Comune di Binasco

PIANO DI GOVERNO DEL TERRITORIO

Documento delle controdeduzioni

SCHEDE RIASSUNTIVE OSSERVAZIONI P.G.T.**OSSERVAZIONE n°****1****PROT n°****1100****Data****29.01.2014****OSSERVANTE/I**

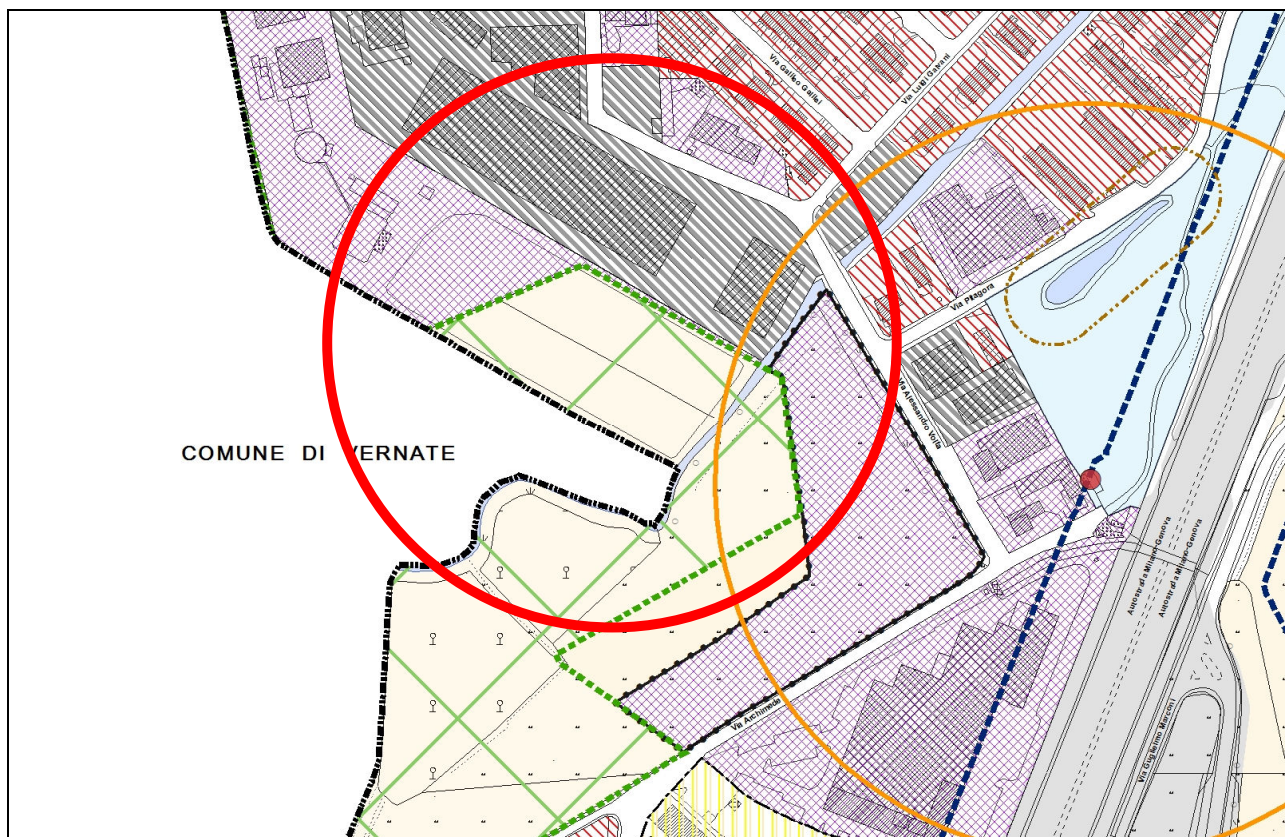
1. Si chiede di modificare la destinazione del lotto agricolo posto sul lato ovest del capannone dismesso prospiciente via A. Volta, da “Zona D1 – Zone prevalentemente produttive” a “Zona E – Aree agricole” con i vincoli connessi all'appartenenza al Parco Agricolo Sud Milano. L'area è infatti compresa nel perimetro del Parco Agricolo Sud Milano, come d'altra parte indicato nella tavola C2, ed è classificata dal PTC del Parco come parte della “proposta di Parco naturale”, così come tutta l'Oasi di Pasturago della quale è parte integrante.

1. **ACCOLTA.** L'area in oggetto verrà modificata secondo quanto chiesto dall'osservante. In particolare all'interno dell'azzoneamento del Piano delle Regole verrà classificata come Zona agricola E.

Estratto elaborato A14 Aree di trasformazione

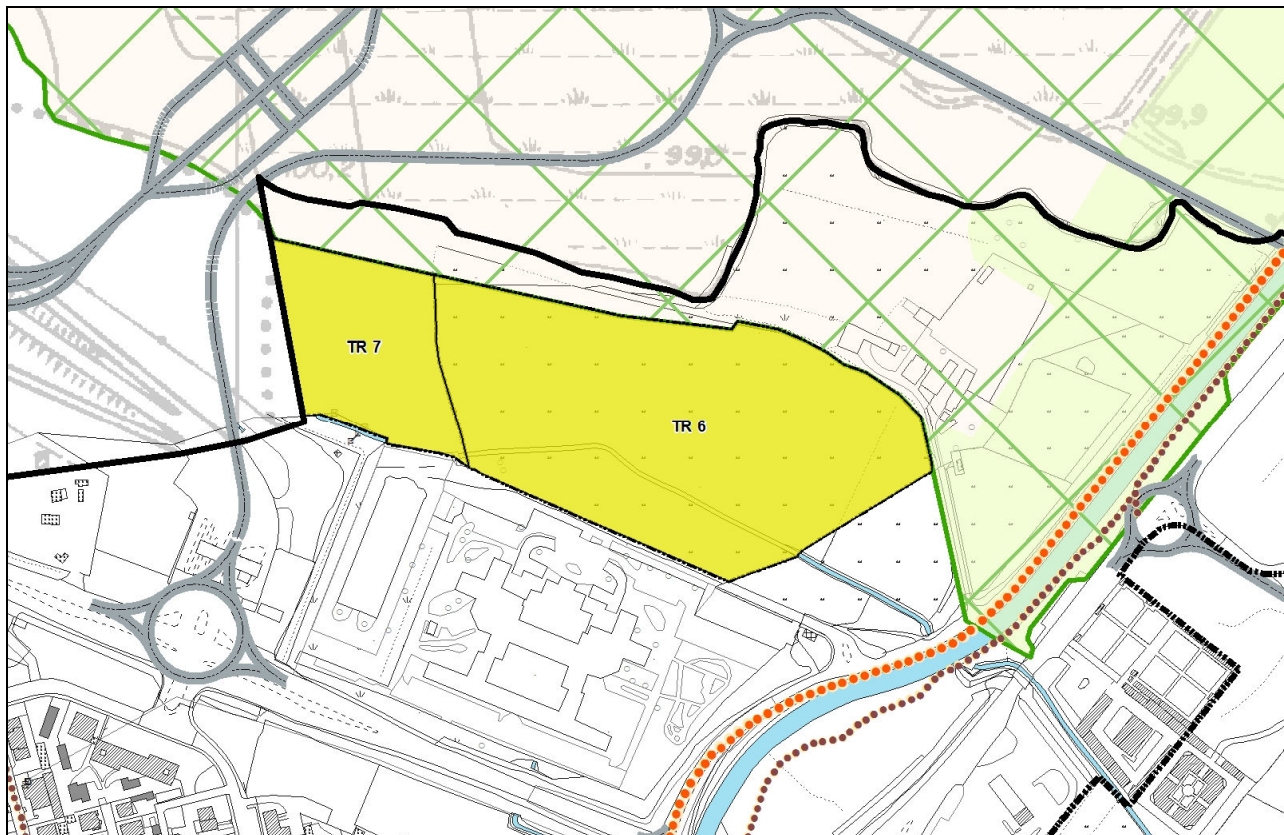
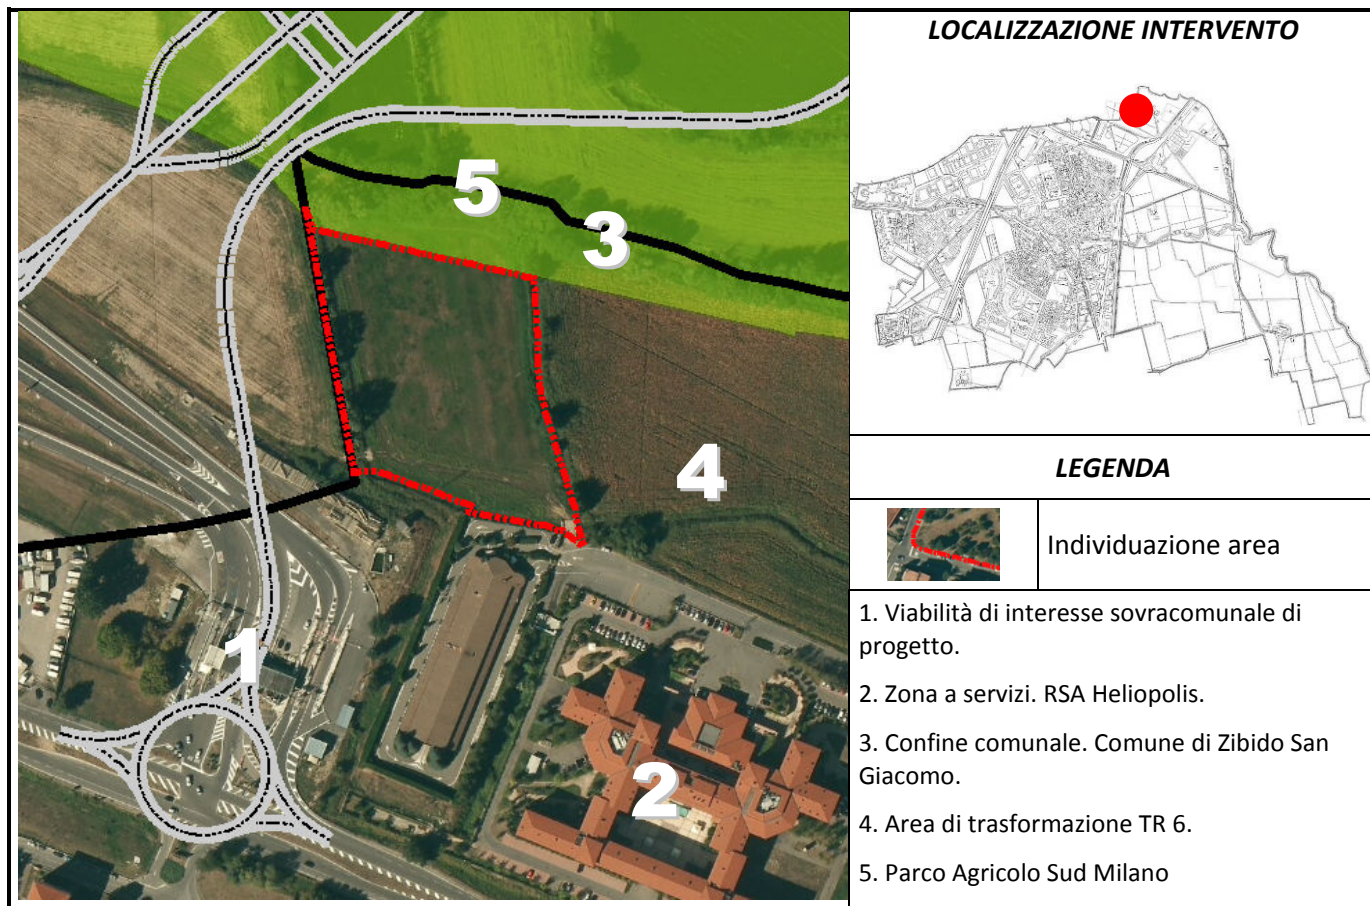
1. Con riferimento all'area di proprietà TR7 si chiede quanto segue:
 - a) Verificare l'effettivo perimetro del Parco Sud rispetto all'area di proprietà;
 - b) Modificare il perimetro dell'area come riportato in allegato;
 - c) Aumentare le possibilità operative dell'area incrementando le destinazioni d'uso possibili e in particolare:
 - destinazione residenziale;
 - interventi nel settore della produzione di energie rinnovabili derivanti dall'utilizzo di biomasse, con eventuali sistemi di teleriscaldamento;
 - vendita di prodotti agricoli provenienti dalla filiera produttiva delle aziende agricole del Parco Sud;
 - sport, cultura e tempo libero

La destinazione residenziale (compreso housing sociale) non è ammessa, anche in esito alle osservazioni degli enti sovraordinati.

Per quanto riguarda gli interventi nel settore della produzione di energie si rimanda alla fase di negoziazione di cui all'art. 6 delle Norme del Documento di Piano. Si precisa che le attività dovranno essere funzionali all'autonomia energetica del comparto a Nord della provinciale.

Estratto Elaborato A14 Aree di trasformazione

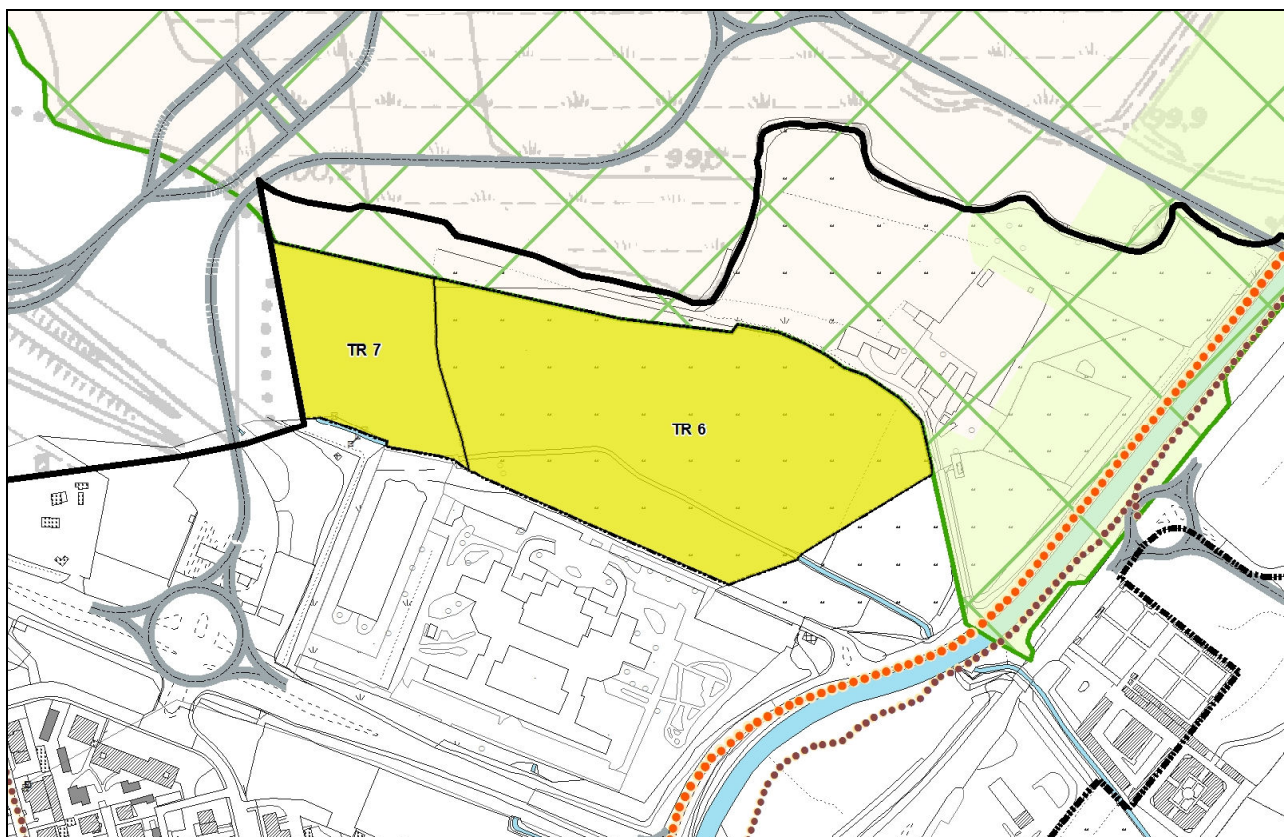
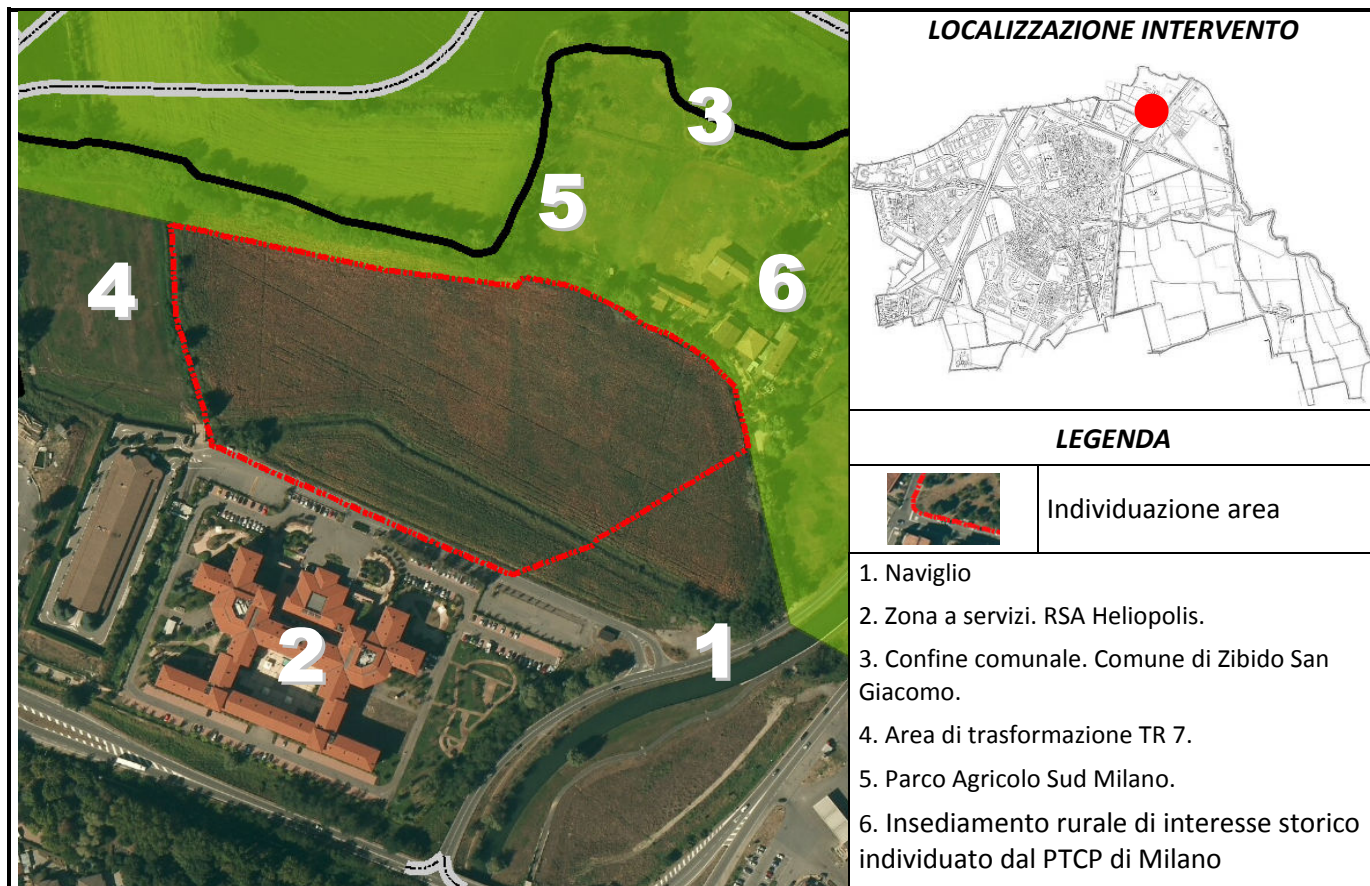
1. Sulla base delle considerazioni evidenziate in premessa, relative alle aree TR6 e TR7, gli osservanti chiedono di modificare le Schede delle Aree di trasformazione e la cartografia del Documento di Piano come segue:

- 1c. **PARZIALMENTE ACCOLTA.** L'area verrà ripерimеtrata come richiesto dall'osservante per il solo lato Ovest a confine con l'area TR7. Il perimetro Est del comparto non verrà modificato in quanto le aree per le quali si chiede l'ampliamento edificatorio rientrano nella fascia dei 100 mt del PTR A Navigli Lombardi.

- 1d. **PARZIALMENTE ACCOLTA.** La scheda dell'area in oggetto verrà integrata con le seguenti destinazioni d'uso: terziario ricettivo e direzionale, servizi socio-sanitari, svago e tempo libero di iniziativa privata, vendita di prodotti agricoli provenienti dalla filiera produttiva delle aziende agricole del Parco Sud.

Non saranno invece ammesse destinazioni residenziali (compreso housing sociale) e non saranno ammesse destinazioni relative a MSV in relazione alle specificità viabilistiche dell'area.

TR 2 - Ambito ATM

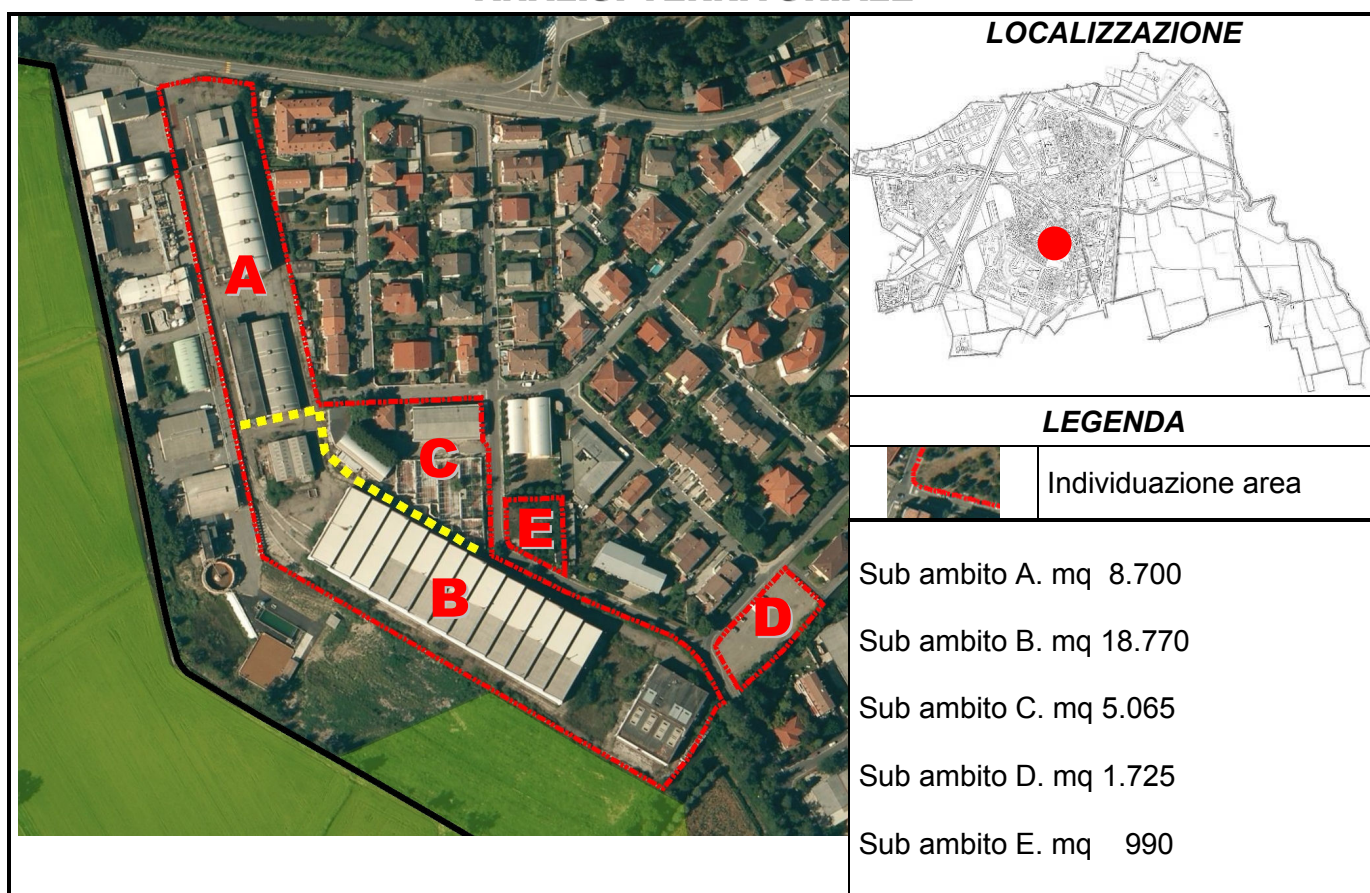
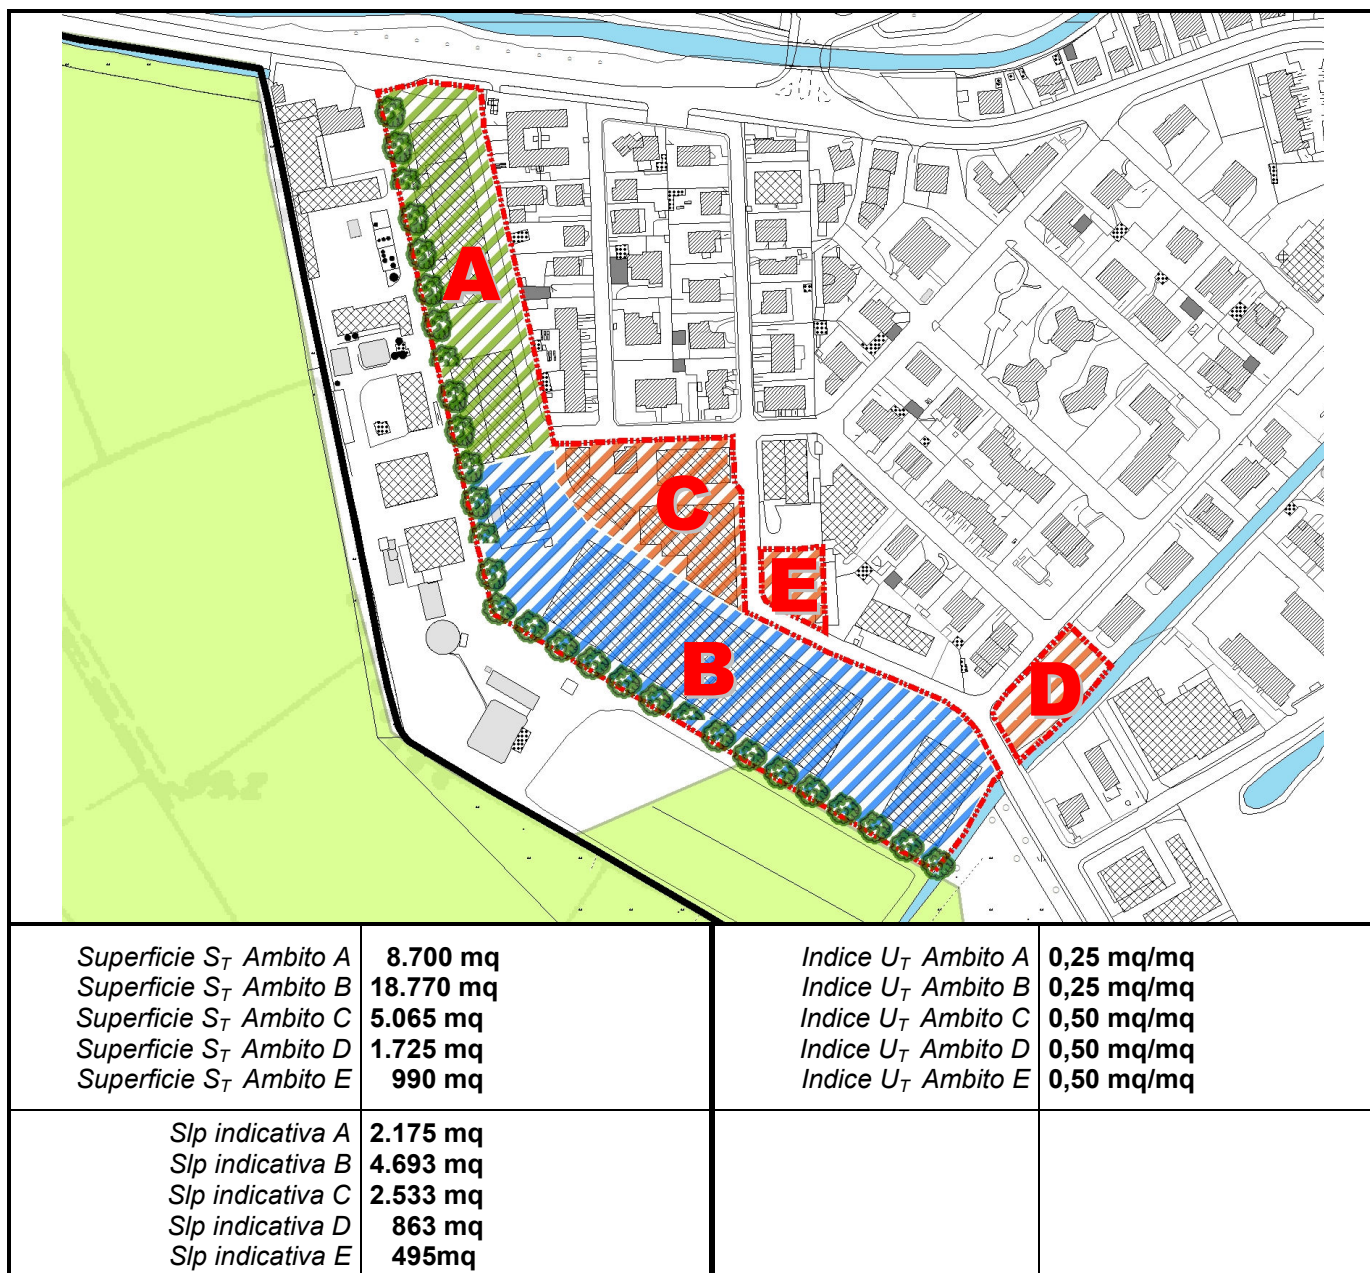
8. Area TR2. Modifica delle destinazioni dei sub ambiti A e B, invertendone le funzioni in modo da favorire una maggiore fruizione del verde da parte della cittadinanza. Nell'attuale configurazione, infatti, parte dell'area verde potrebbe essere utilizzata per la realizzazione del collegamento viabilistico tra la strada comunale di via Roma e gli insediamenti previsti nel sub ambito B.

- Estratto elaborato A14 Schede delle aree di trasformazione (Vedi stralcio allegato)

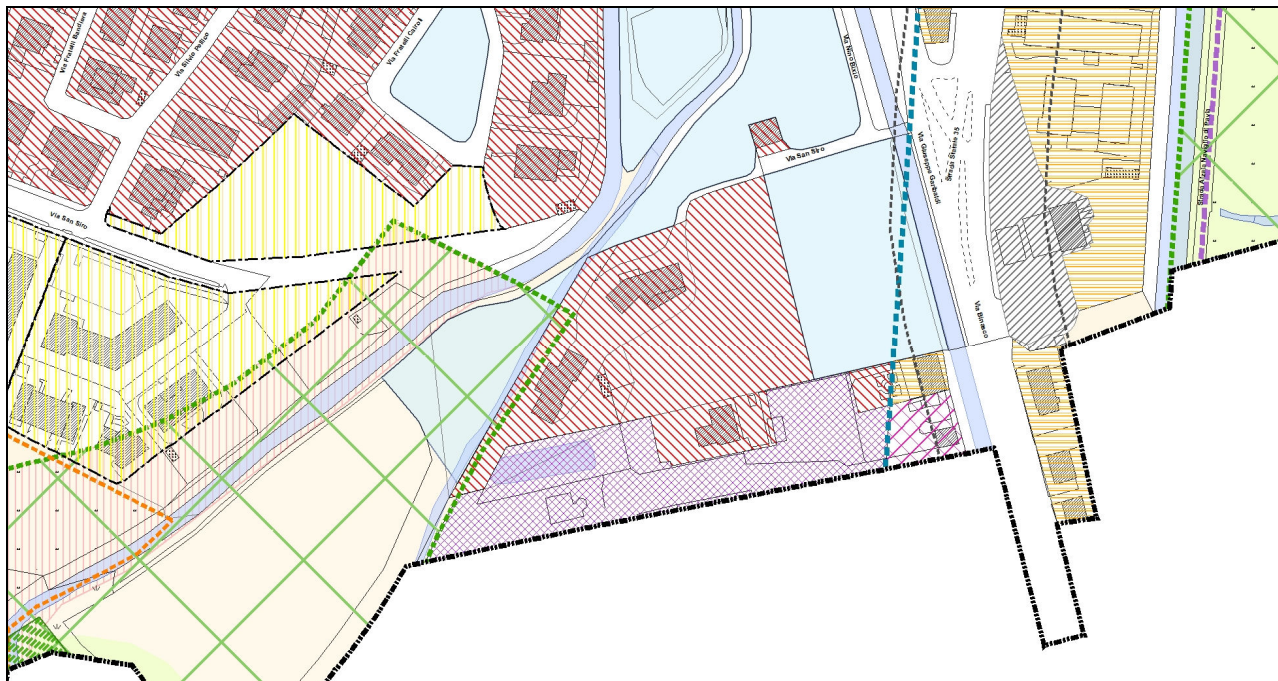
1. Le osservanti, in qualità di proprietarie di immobili siti in via San Siro, chiedono che la roggia Mezzabarba, come indicata nelle planimetrie contenute nel PGT e meglio identificate nel Piano delle Regole - (Tav. Azzonamento C2 e C2.3), all'altezza della via S. Siro tra i civici 5-7, non venga deviata nella roggia Bareggia, ma segua, come correttamente indicato nella planimetria catastale e nella planimetria della Rete Idrografica Minore, il corso attuale.

2. Chiede inoltre una ridefinizione del Parco Agricolo Sud Milano sulle tavole del Piano delle Regole, (Tav. C2 e C2.3) relativamente alle aree di proprietà verso ovest, (lato roggia Mezzabarba), in quanto parte dell'area edificabile risulta essere erroneamente incorporata nel perimetro del Parco, diversamente da quanto risulta dalla planimetria ufficiale del Parco stesso.

1. **ACCOLTA.** Trattasi di errore materiale della cartografia di Piano. La roggia è presente all'interno della cartografia relativa al Reticolo Idrico Minore.
2. **NON ACCOLTA.** Rispetto alle verifiche fatte il perimetro sembra corretto. L'Amministrazione Comunale è sempre a disposizione per la correzione di eventuali errori materiali.
